STEMME	Technische Mitteilung	Dok. Nr.:
		P062-980010
DOA EASA.21J.250	Service Bulletin	Ausg./Issue: 00
		Seite/Page 1 of 3

THE FURTHER OPERATION OF THE AFFECTED AIRCRAFTS IS PROHIBITED UNTIL A NEW REVISION OF THIS SERVICE BULLETIN HAS BEEN PUBLISHED.

Muster / Type:	Stemme S10
Baureihe(n) / Variant(s):	S10-VT und/and S12
Kennblatt / TCDS:	EASA.A.054, G06CE
Werknummer(n) / S/N:	S10-VT / S12: alle / all
	<i>Betroffene S/N Getriebe 11AG / affected serial numbers of the front gear 11AG:</i> 80058/0814, 80059/0915, 80060/0915, 80061/1115, 80062/1215, 80063/0116, 80064/0416, 80065/0616, 80066/0716, 80067/0916, 80068/1016, 80069/0117, 80070/0217, 80071/0217

Bild 1 / figure 1: Anbringung der Getriebeseriennummer / place for the gear s/n

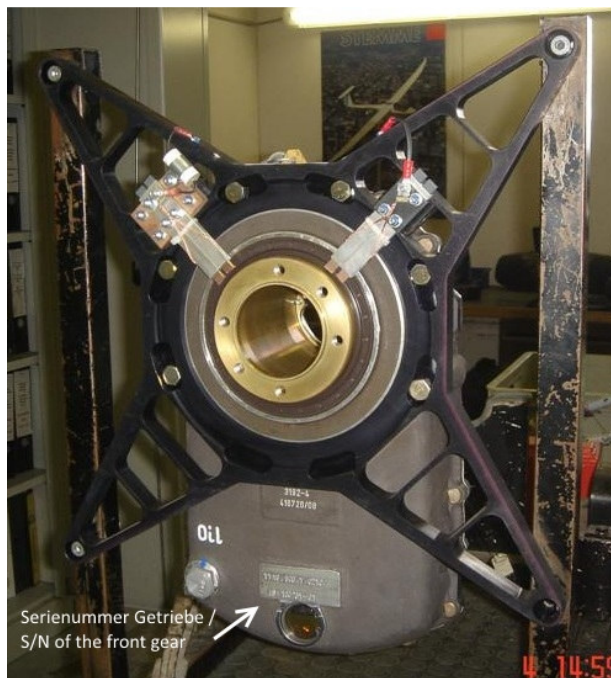
1.1 Identifizierung der Seriennummer des eingebauten Getriebes am Luftfahrzeug (siehe Bild 1).

1.1. Identification of the front gear serial number at the aircraft (see figure 1).

- 2.1 S/N des Getriebes ist **betroffen**:
Sofortige Außerbetriebnahme des Luftfahrzeuges.
- 2.2 S/N des Getriebe ist **nicht betroffen**:
 Das Luftfahrzeug kann ohne weitere Beschränkungen weiterbetrieben werden. Ein entsprechender Eintrag im Flugzeug-Log-Buch ist zu tätigen.

- 2.1 S/N of the front gear is **affected**:
 The further **operation** of the aircraft is **prohibited**.
- 2.2 S/N of the front gear is **not affected**:
 The aircraft can be operated without further limitations. An entry in the associated aircraft-logbook has to be done.
